## LuK SERVICE INFO

# Entlüftung des Zentralausrückers 510 0097 10

## Geänderter Hydraulikanschluss

Hersteller: Dacia  
Nissan  
Renault

Bild 2: Bisherige Ausführung mit einem Clip (re.), neue Ausführung mit 2 Clips (li.)

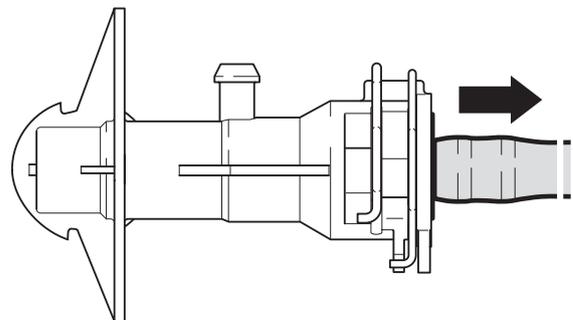
Der Hydraulikanschluss des Zentralausrückers 510 0097 10 wurde geändert. Er entspricht jetzt der Ausführung, wie sie in der aktuellen Fahrzeugproduktion eingesetzt wird. Im Gegensatz zur bisherigen Ausführung (Bild 2, re.) sind nun zwei Clips (Bild 2, li.) an der hydraulischen Verbindungsstelle angeordnet.

Alle Leitungsanschlüsse sind bei der Montage des neuen Zentralausrückers zuerst bis zum Anschlag einzuschieben. Hierbei müssen beide Clips geschlossen sein.
